Produto: XIP 220 e XIP-230

Descrição da atualização: Placa ramal 4 codec LE

Data da atualização: 22/02/18

Boletim Técnico: 002/18

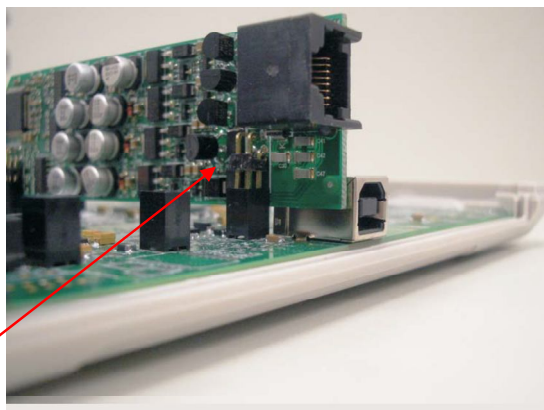
Para evitar a queima do codec LE da placa ramal 4, usada nos produtos XIP-220 e XIP230, na instalação das mesmas, deve-se assegurar a completa conexão das placas expansões na placa base.

Mexer no cabo dos ramais no sentido horizontal (levantar a placa) ou, a introdução incompleta nos conectores, resulta em uma má conexão das placas expansões com a placa base, causando a queima do CI Codec LE.
